RENESAS TECHNICAL UPDATE

製品分類	MPU & MCU	発行番号	TN-RL*-A040A/J	Rev.	第1版
題名	誤記訂正通知 RL78/G13 ユーザーズマニュアル Rev.3.20 の記載変更		情報分類	技術情報	
適用製品	RL78/G13 グループ : R5F100xxx, R5F101xxx	対象ロット等 全ロット	関連資料	RL78/G13 ユーザーズマニュアル ハードウェア編 Rev.3.20 R01UH0146JJ0320 (July, 2014)

RL78/G13 ユーザーズマニュアル ハードウェア編 Rev.3.20 (R01UH0146JJ0320)において、下記訂正がございます。

25ピン製品のボトム側のインデックスマークの誤記訂正 (p.19)

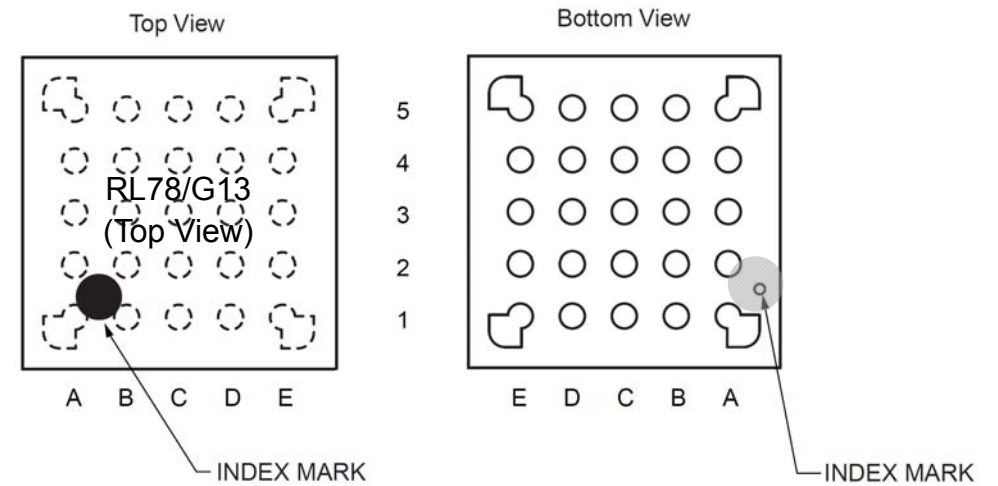
1. 25ピン製品 インデックスマークの位置 (p.19, p.1055)

誤)

正)

25ピン製品のボトム側のインデックスマークの誤記訂正 (p.1055)

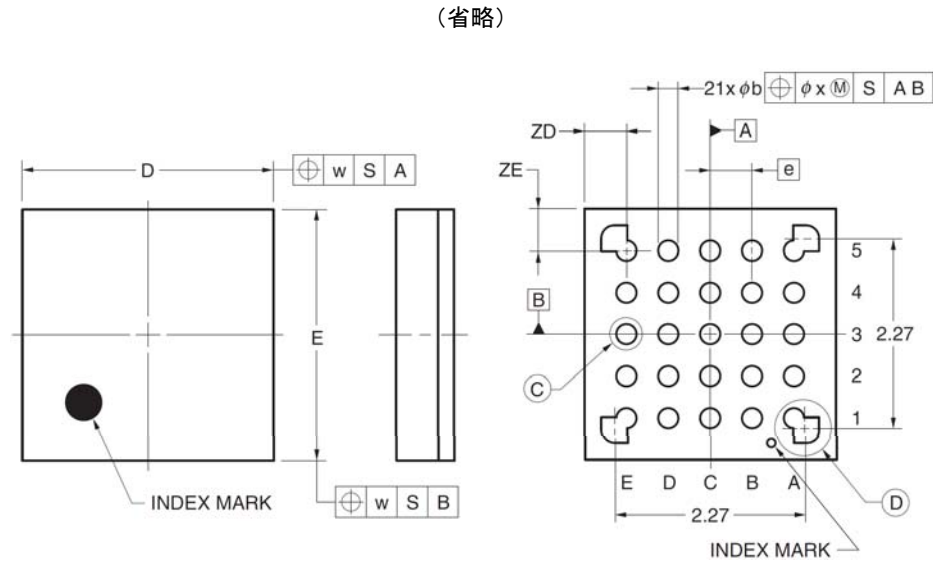
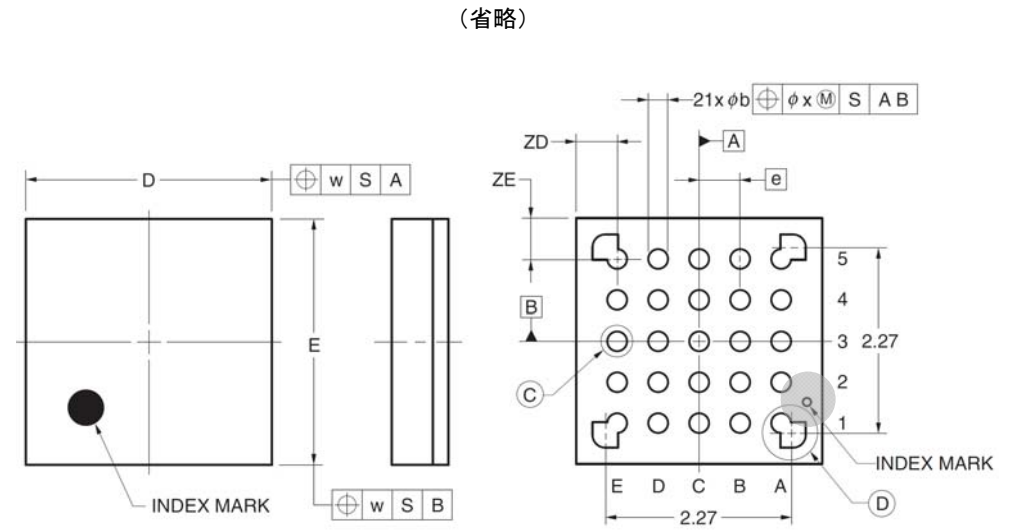
誤)

正)
